Opinia Nr 009345

w budynku przy ul. Strzepomska nr 16/3 w Wałbrzychu
dotycząca urządzeń grzewczo-kominowych używanych przez MZB Sp. z o.o.
BOK Podpórnice

009344

w budynku przy ul. Stargomskiej nr 16/2 w Wałbrzychu
dotycząca urządzeń grzewczo-kominowych używanych przez MZB Sp. z o.o.
BOK Podopame

opinia nr 009345

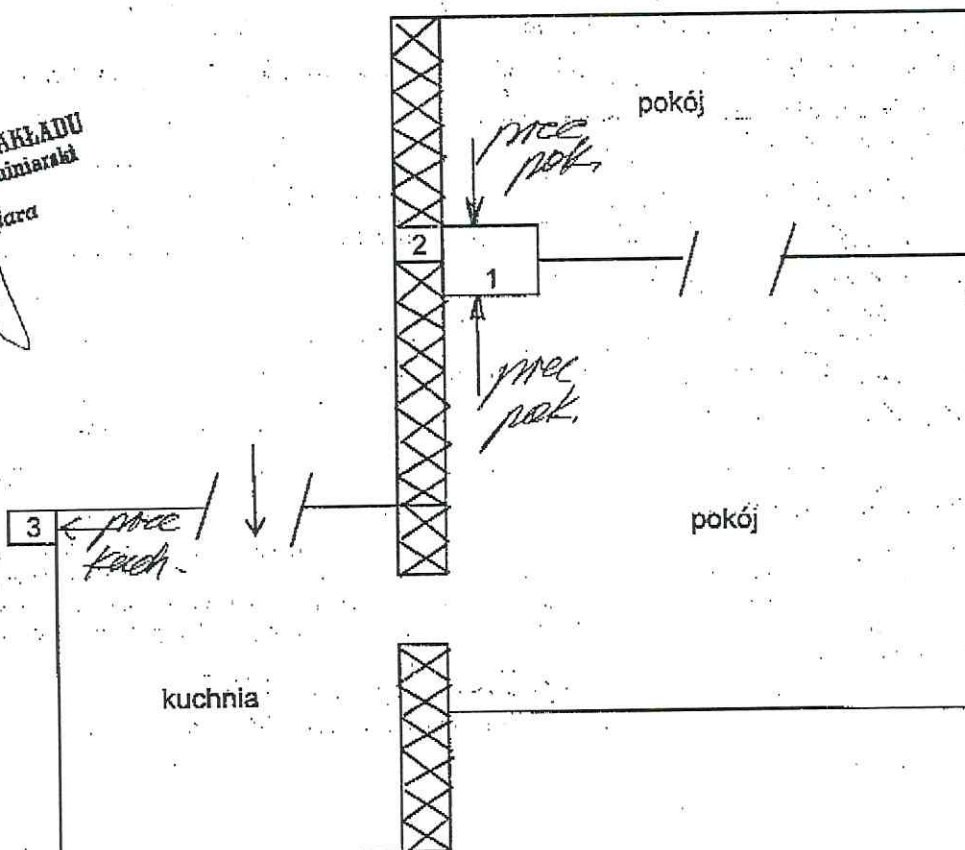
Wentylacja grawitacyjna z wentylatora (kondens) podłączyć do przewodu nr 1 (50x50cm)
z podniecia z wymiarami producenta i projektem.
Wentylacja grawitacyjna podłączyć do
przewodu nr 3 w kuchni.
Wentylacja grawitacyjna podłączyć do
przewodu nr 2 w łazience.
Alternatywnie: przebieg p. stałe podłączyć do
zewnętrznego przewodu dymowego na projekcie.
Wentylacja grawitacyjna z kuchni wykonać
zgodnie z N/A projektu.
Prace grawitacyjne w potokach podłączyć do przewodu
nr 1 o wym. 50x50cm. a prace grawitacyjne w
kuchni podłączyć do przewodu nr 3.

opinia nr 009344

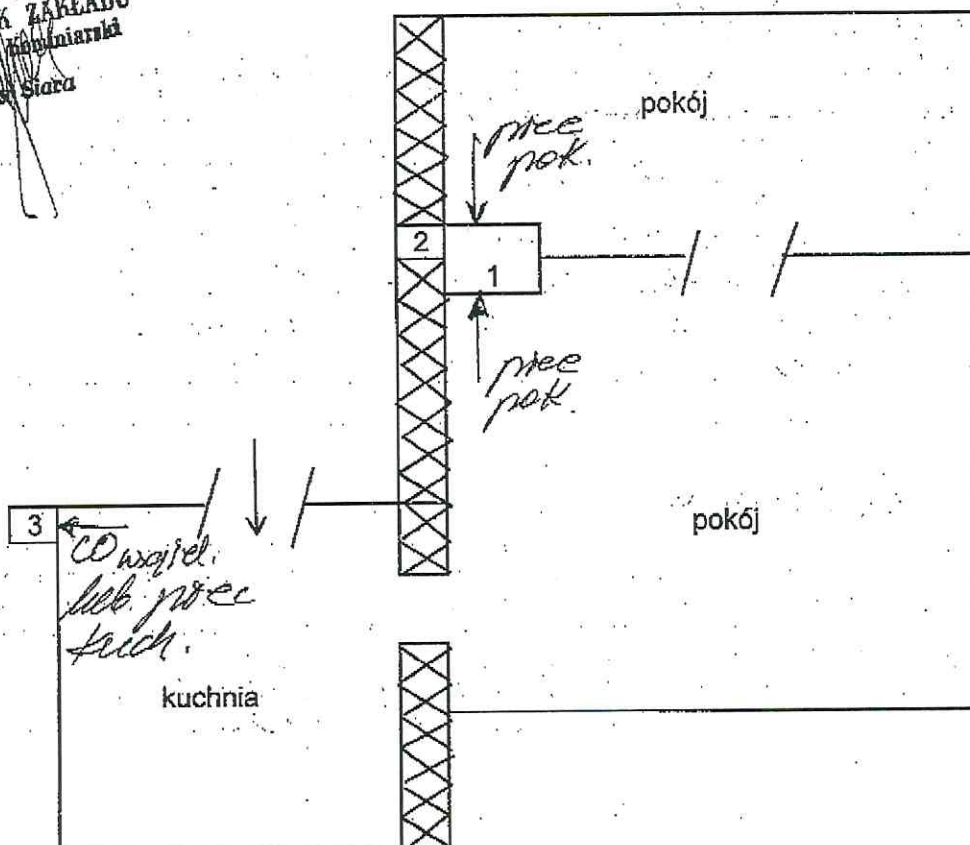
Kocioł gazowy z went. kominowym
(kondens) podłączyć do przewodu w 1 (50x50cm)
zgodnie z wymogami producenta i projektem.
Wentylację wywiewną przewietrzającą podłączyć do
przewodu nr 3 w kuchni.
Wentylację wywiewną przewietrzającą podłączyć do
przewodu nr 2 w łazience.
Alternatywnie: piec CD p. stałe podłączyć do
przewodu nr 3. Wentylację wywiewną z kuchni
wykonać zewnętrzną wg projektu.
Piece grawitacyjne w pokojach podłączyć do
przewodu nr 1 o wym. 50x50cm, a piece
Inne uwagi: w kuchni podłączyć do przewodu nr 3
